PROJEKT BUDOWLANY - ZAMIENNY

PROJEKT ZAMIENNY DO PROJEKTU BUDOWLANEGO

ZATWIERDZONEGO DECYZJĄ NR 23/2017 Z DNIA 10 04 2017r.

Przebudowa wraz z rozbudową Kina „Farys” w celu dostosowania

ELEWACJA POŁUDNIOWA

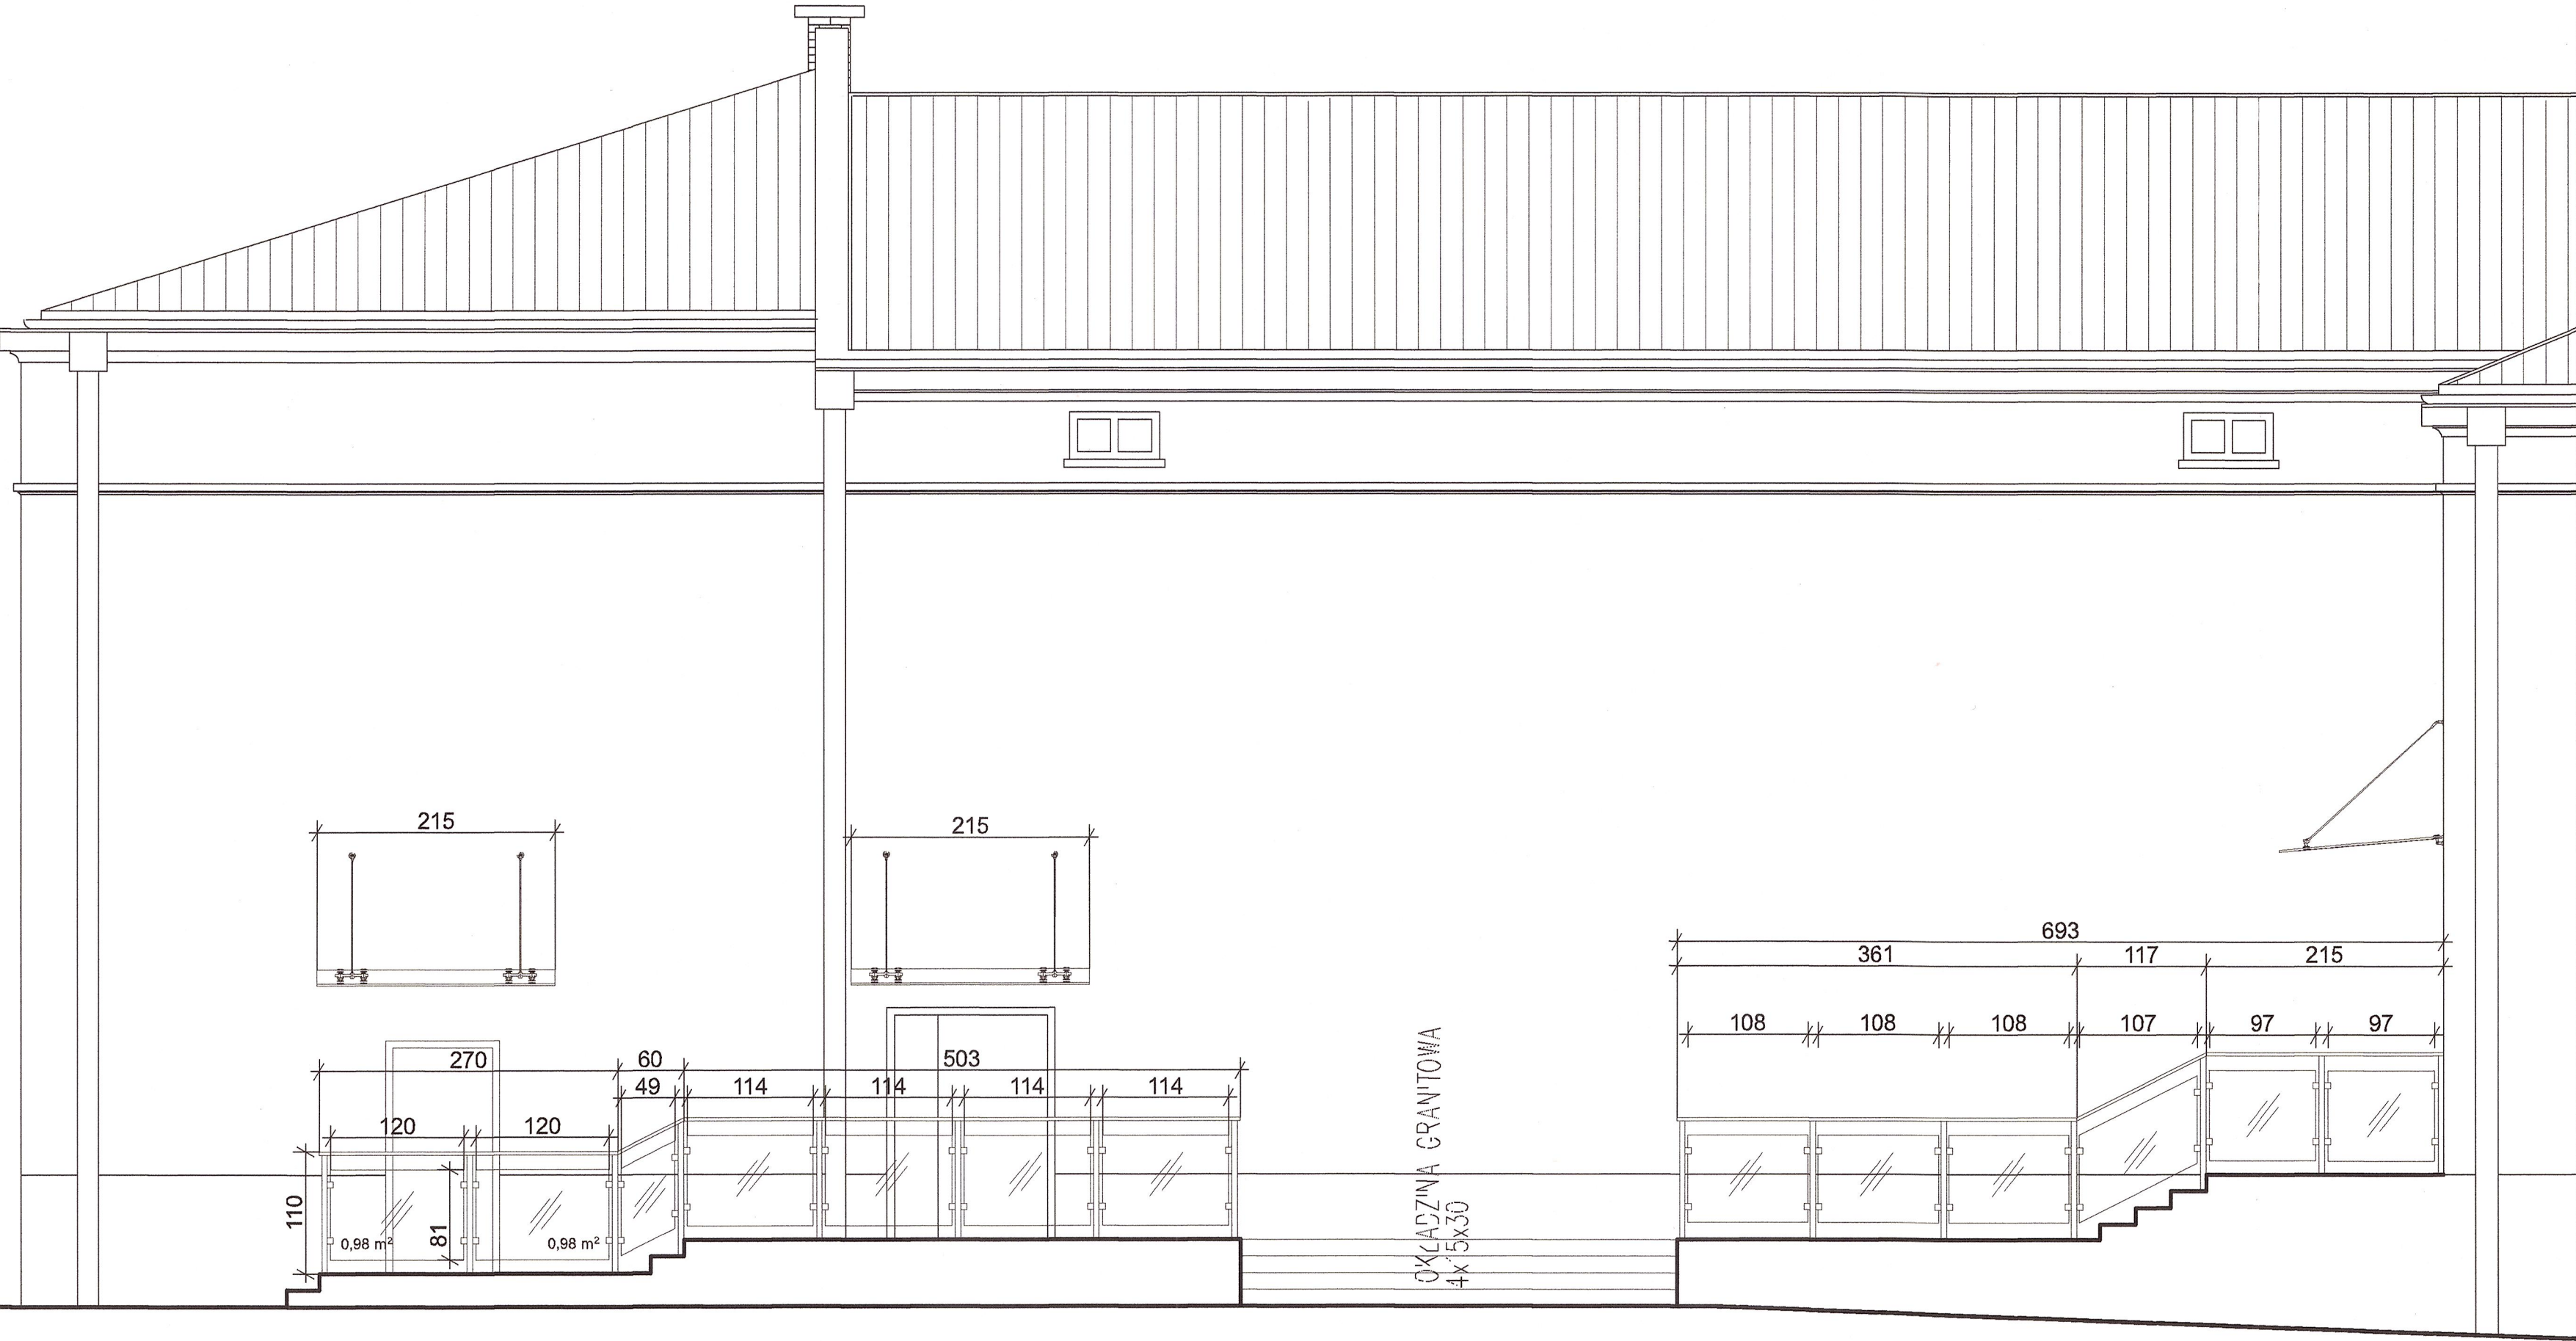
- Przy wyjściu ewakuacyjnym z sali kinowej oraz z magazynu na poziomie -1 budynku, na elewacji południowej dodatkowo zostały zaprojektowane schody zewnętrzne /wg rysunków/. Powierzchnia kostki granitowej na schodach: 50,5 m²/. Istniejące schody na elewacji południowej do rozbiórki.

- Zadaszenie ze szkła przeźroczystego punktowo mocowane na odciegach stalowych
 - Szkło wielowarstwowe bezpieczne o grubości 6 mm
 - Łączniki i konstrukcja ze stali szlachetnej V2A.
